**162-я сессия**

**Соглашение 1958 года – Рассмотрение проектов поправок  
к существующим правилам, представленных GRE**

### **Предложение по поправкам серии 05 к Правилам № 10 (электромагнитная совместимость)**

**Представлено Рабочей группой по вопросам освещения и  
световой сигнализации\***

### Эквивалент силовой сети высокого напряжения

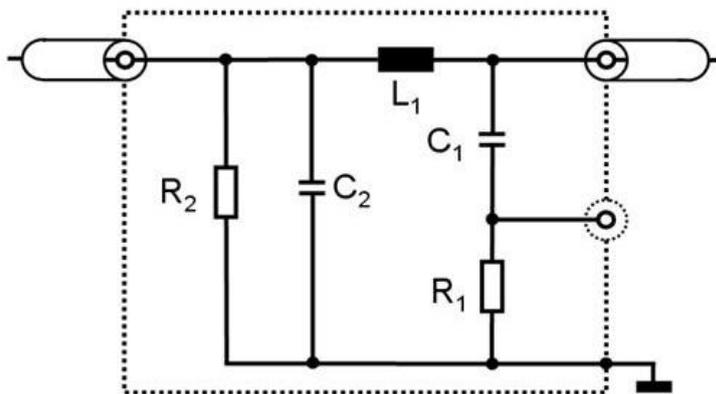
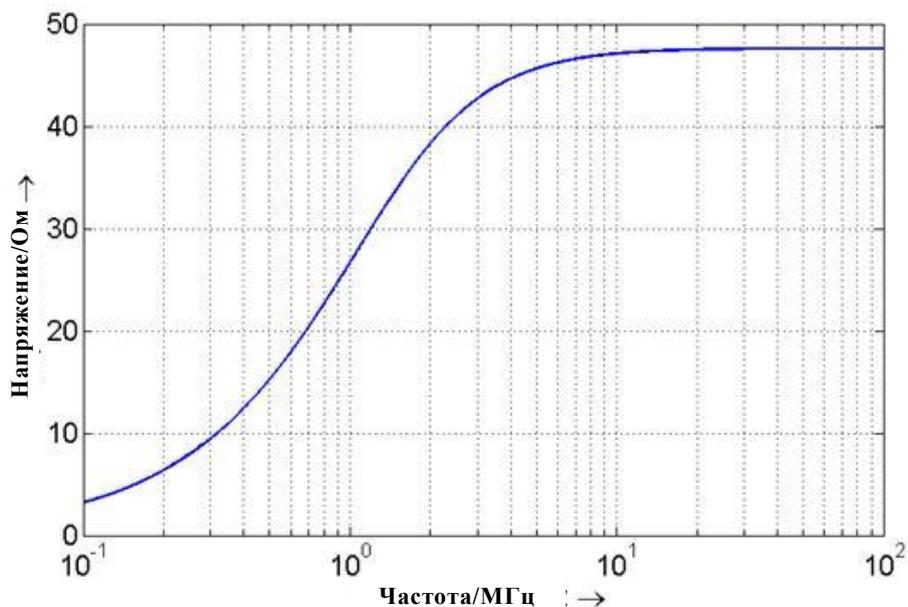
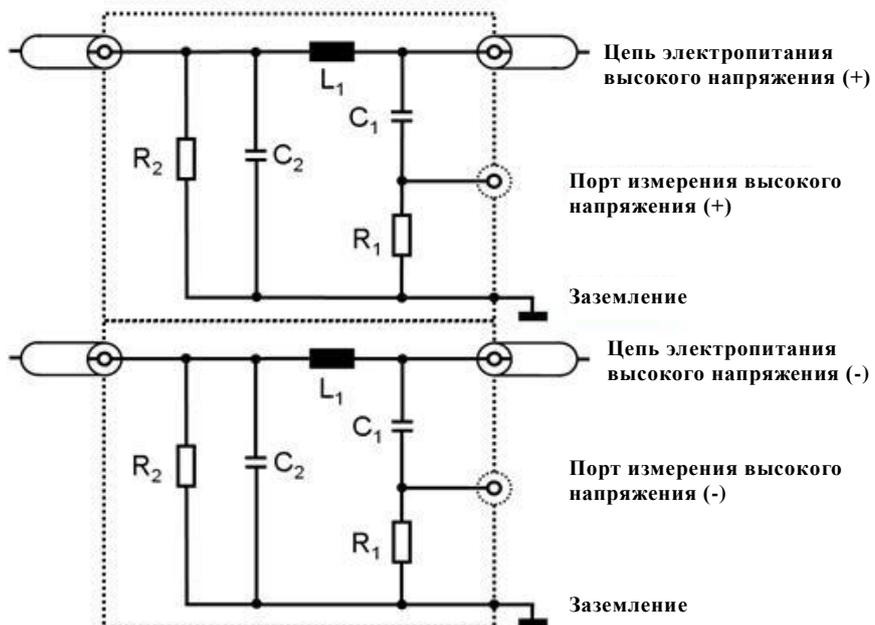
## "Добавление 8

## "Приложение 4 – Добавление 1

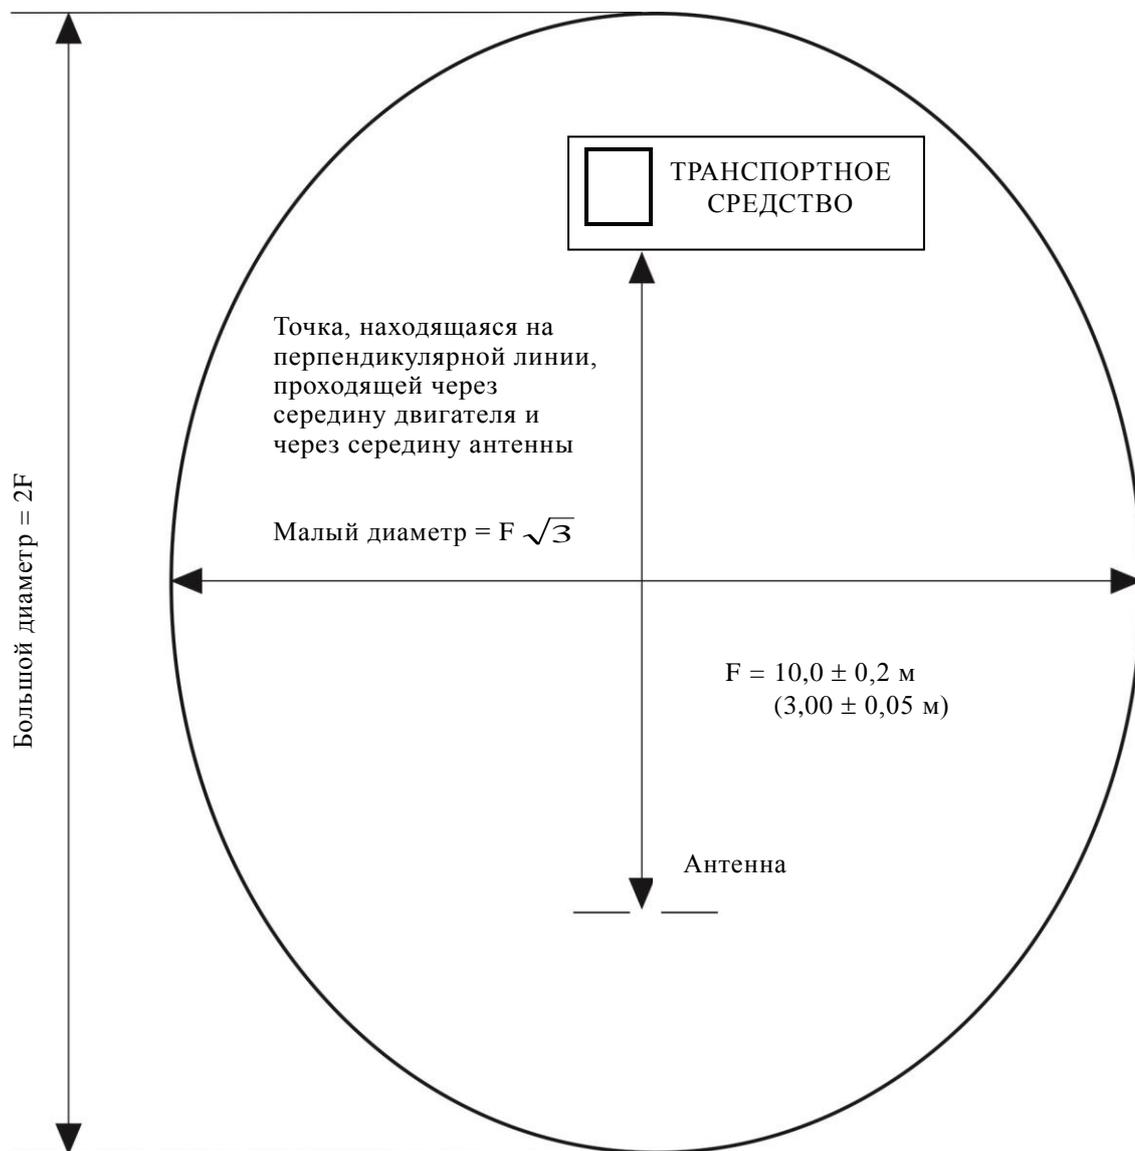
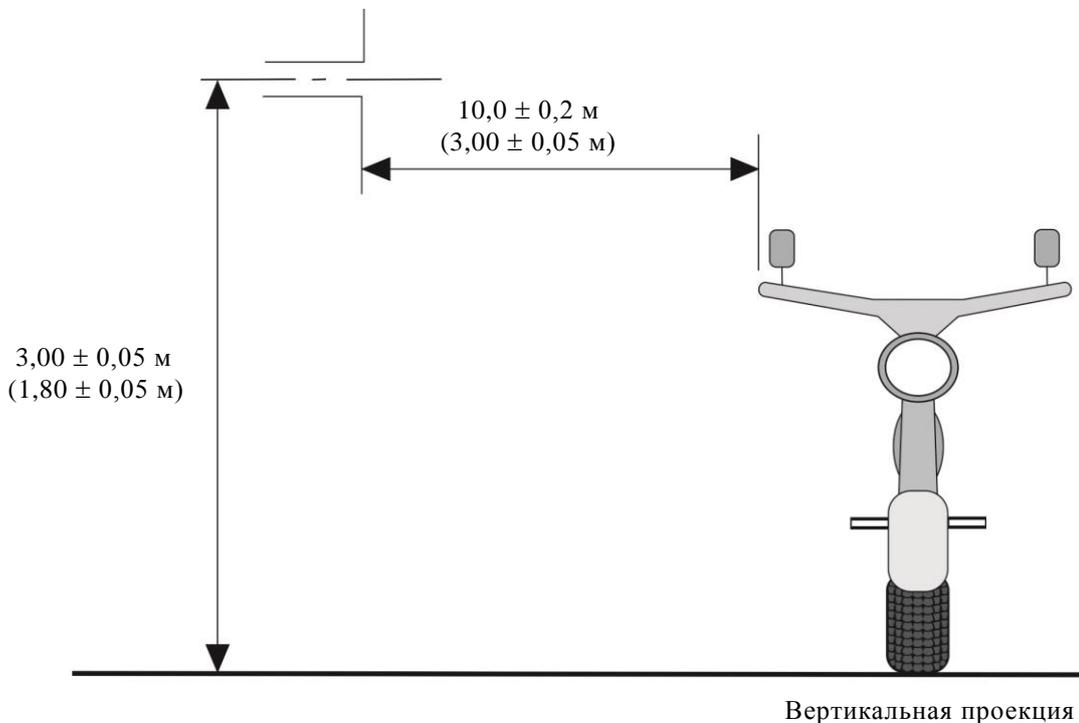
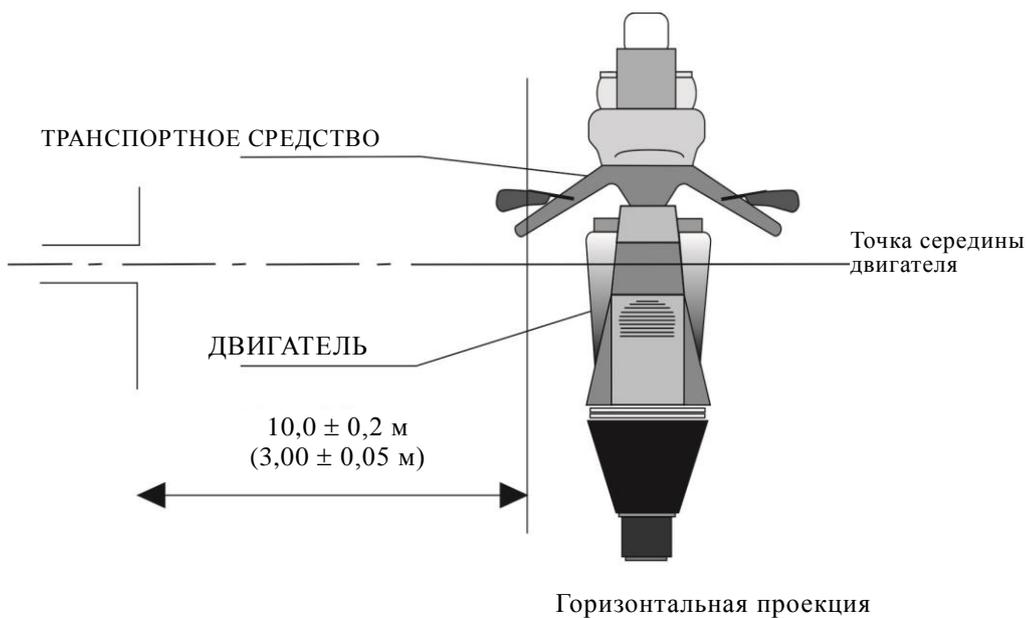
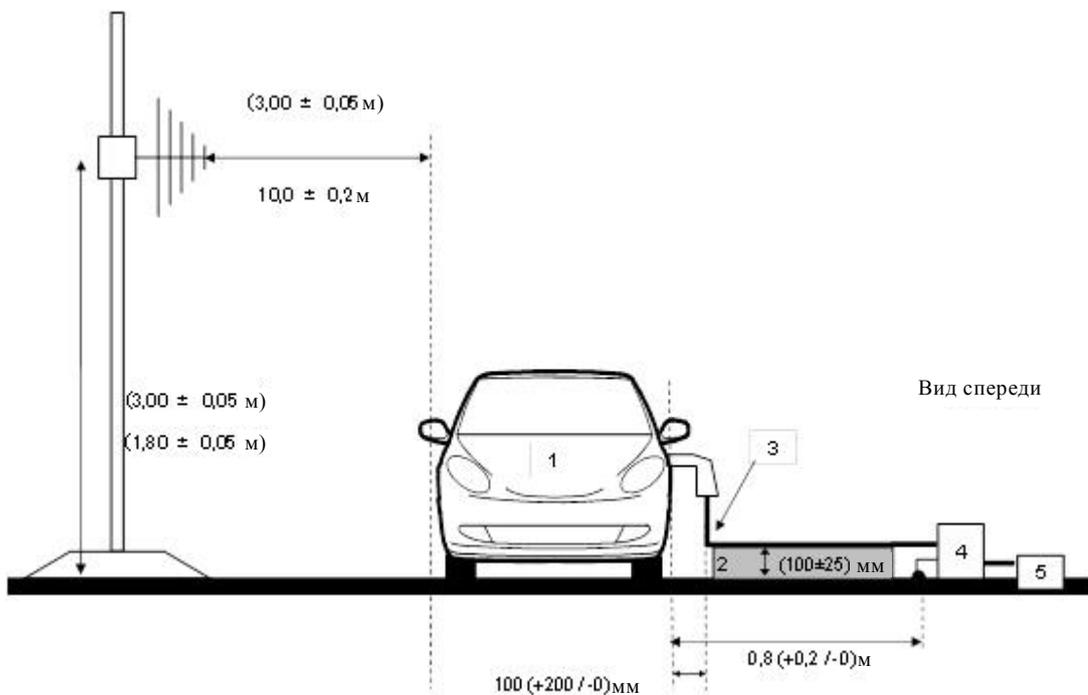
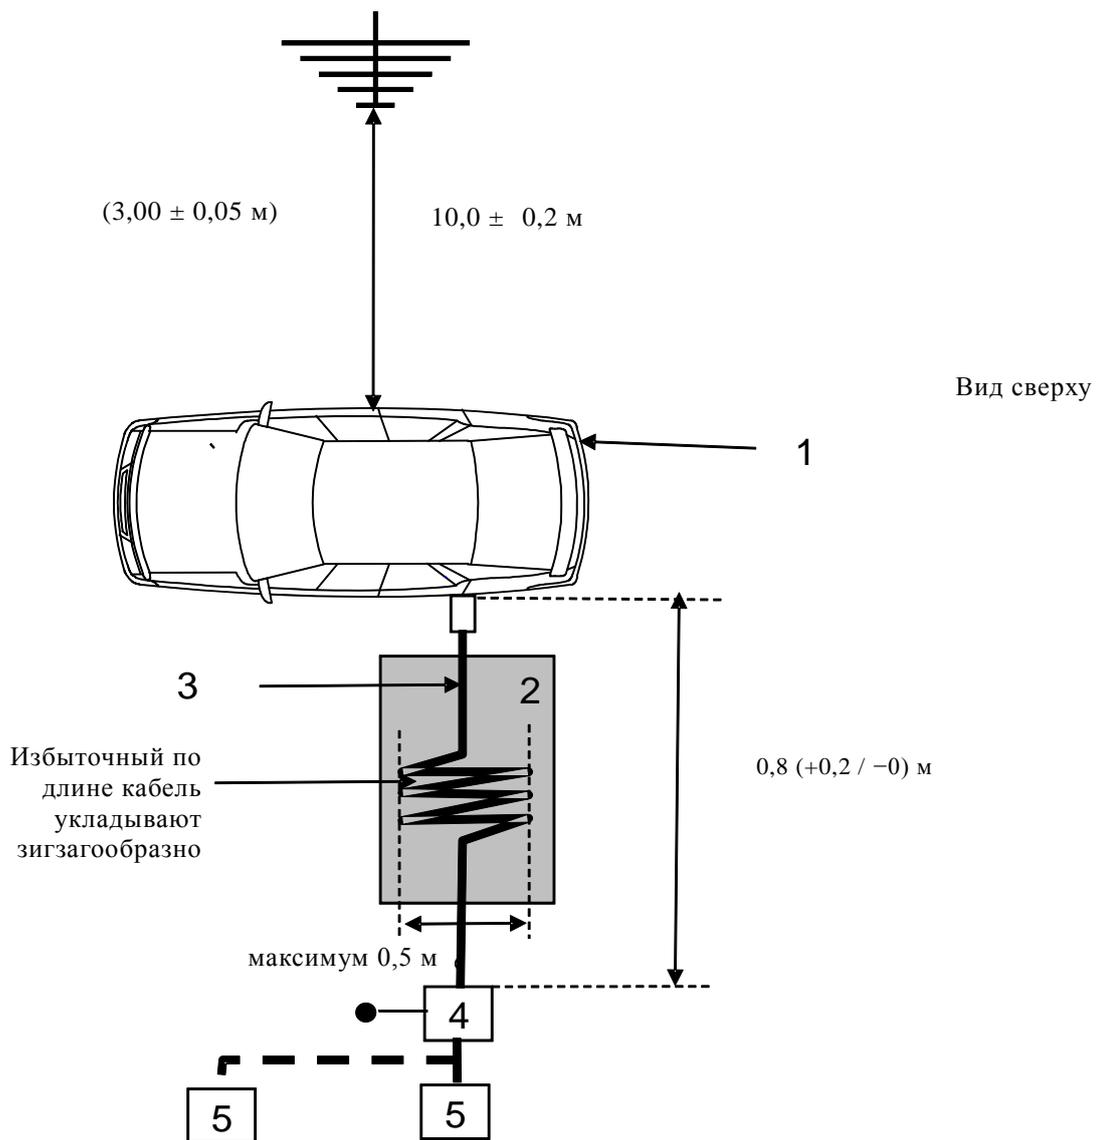
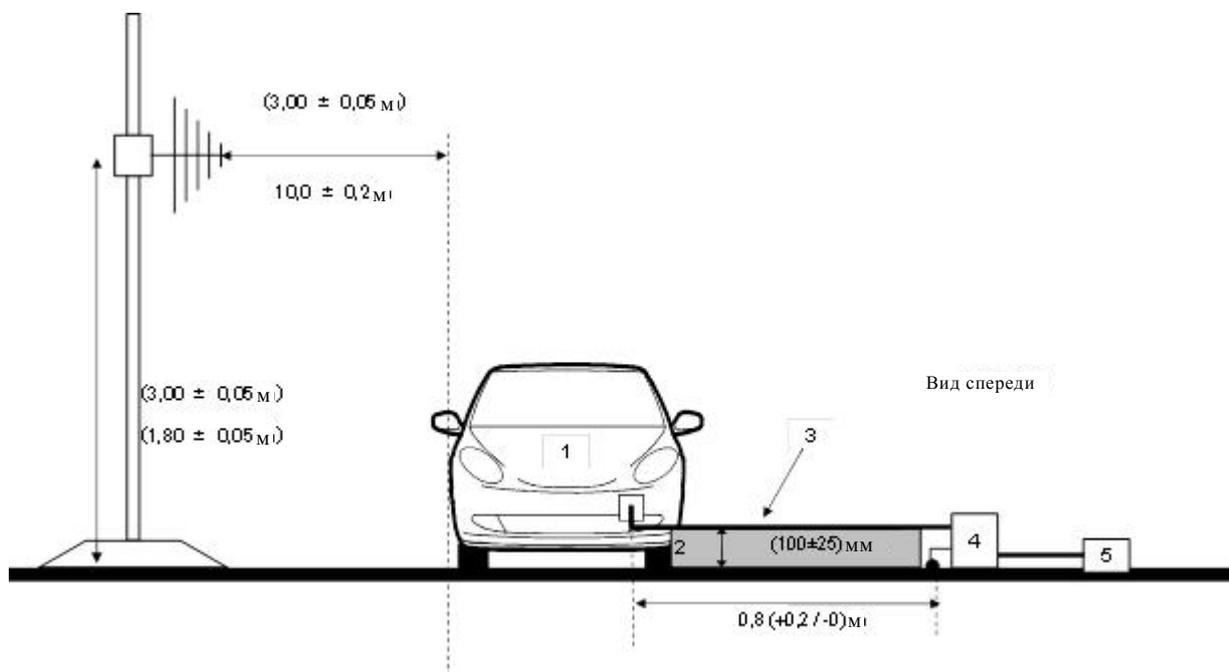
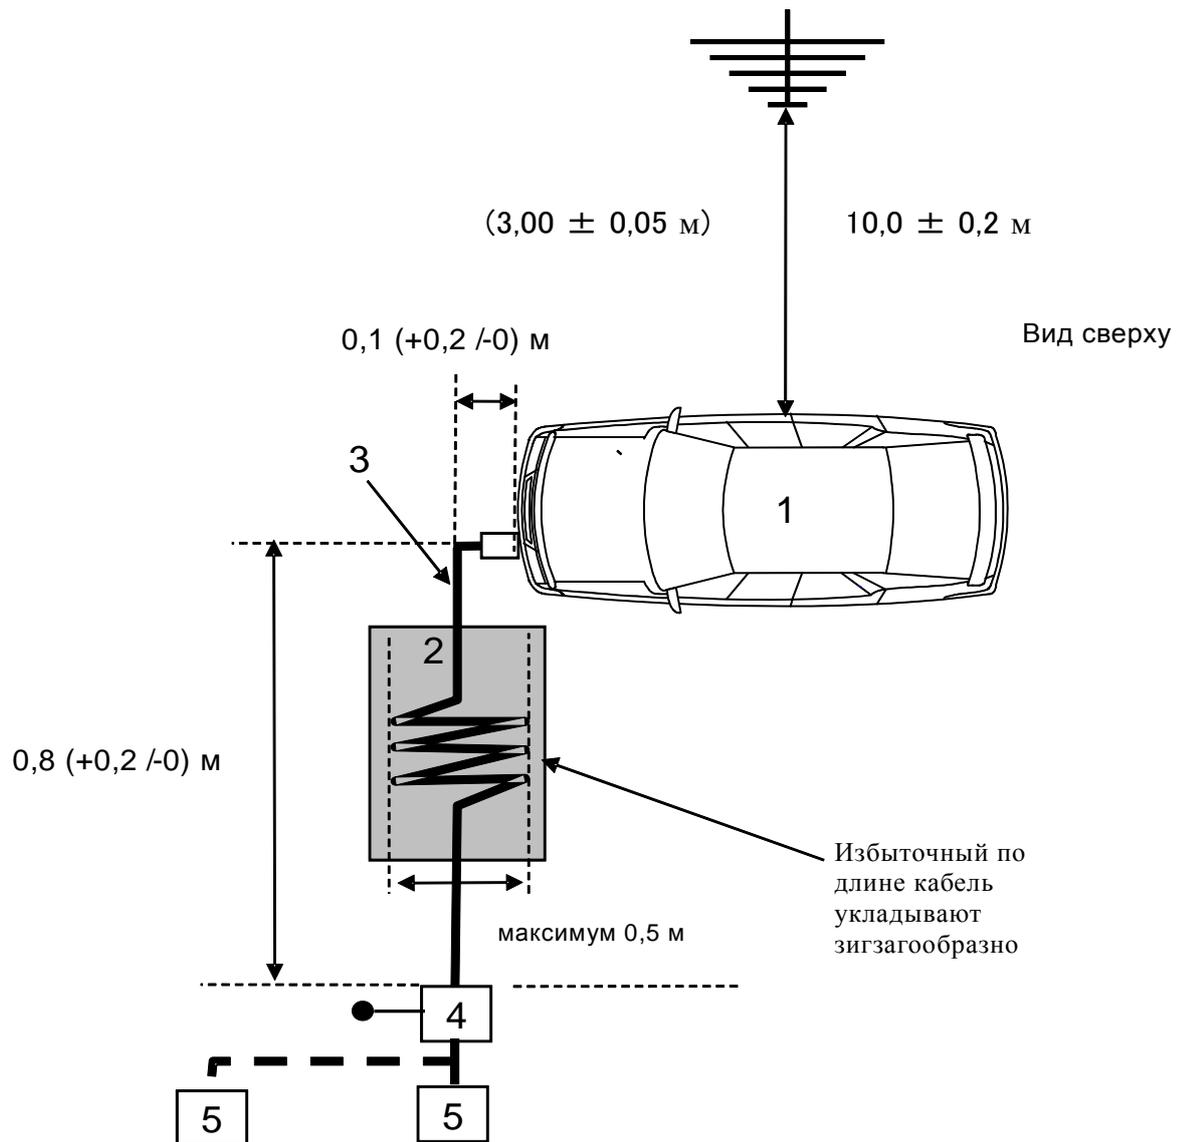
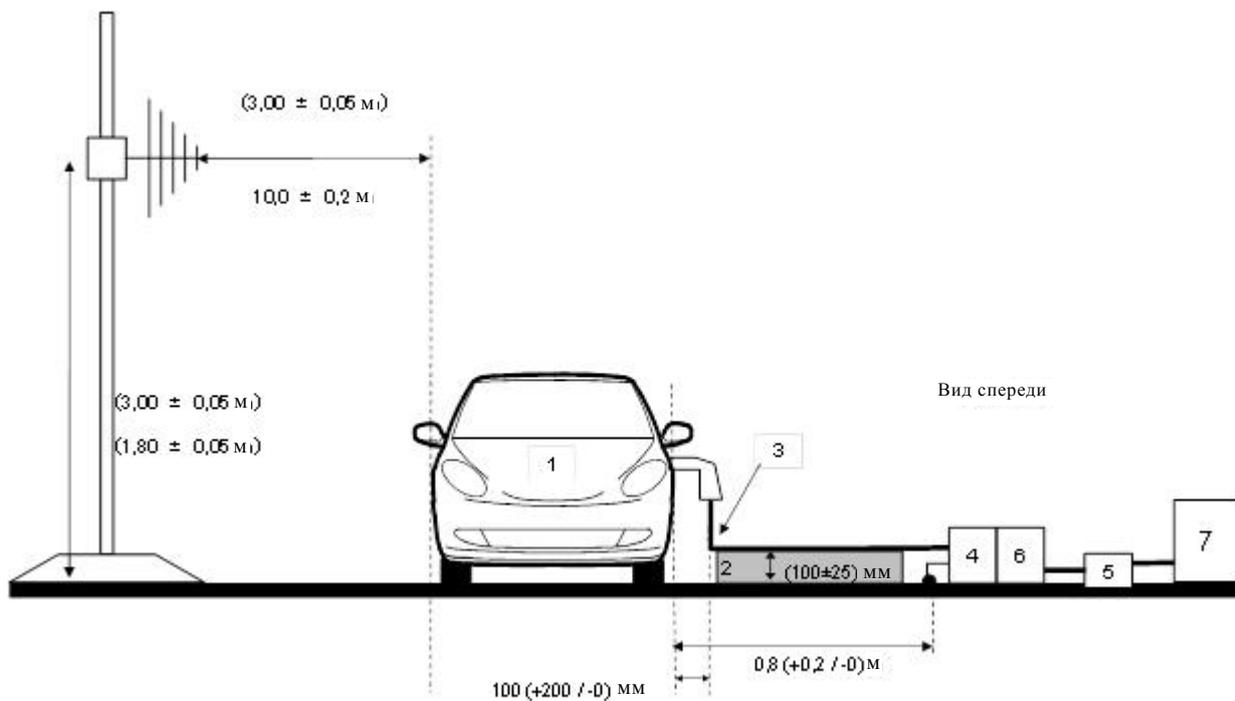
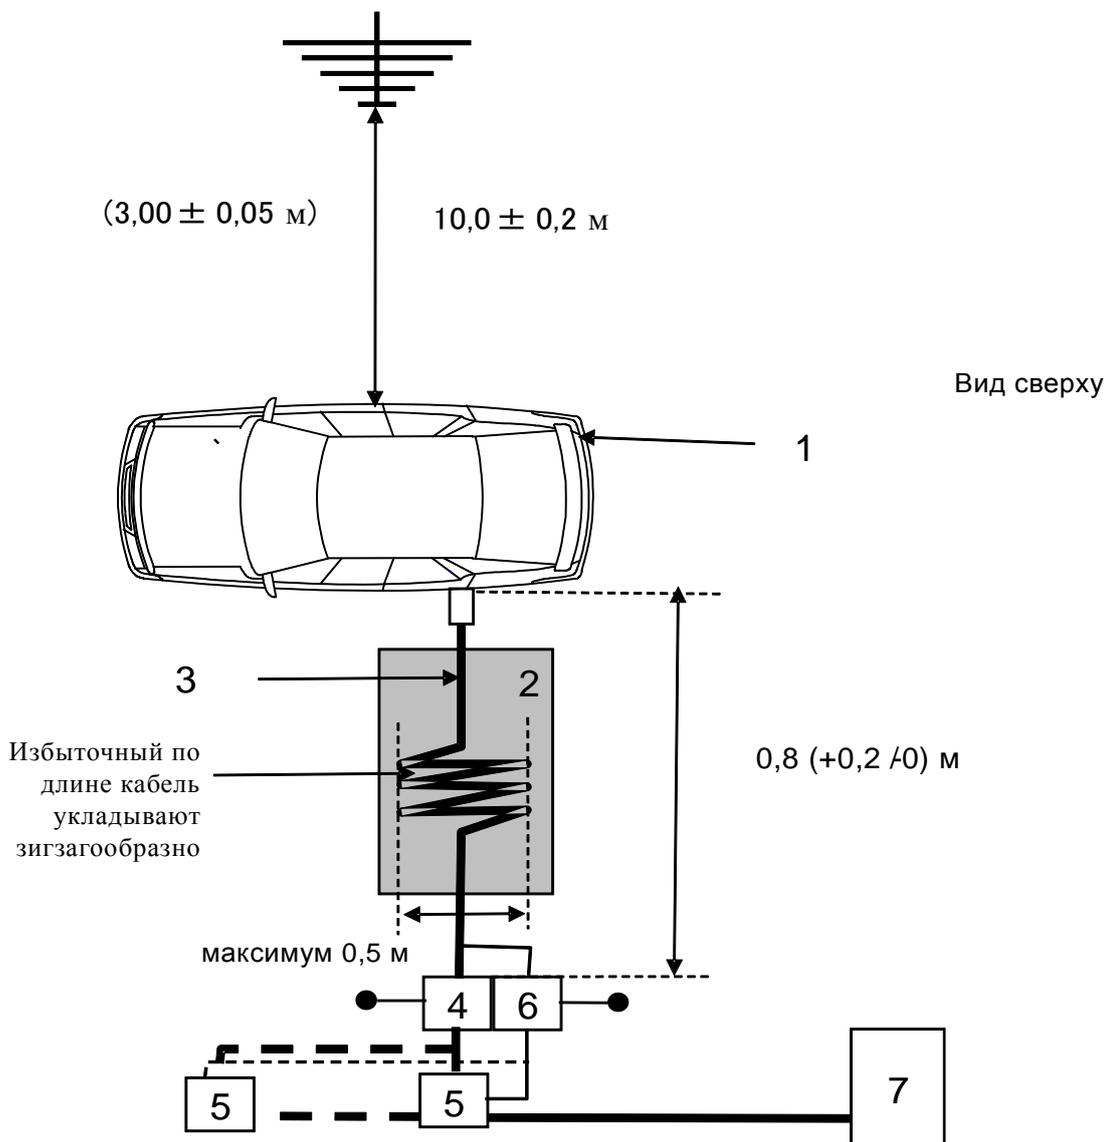
Приложение 4, добавление 1 изменить следующим образом:
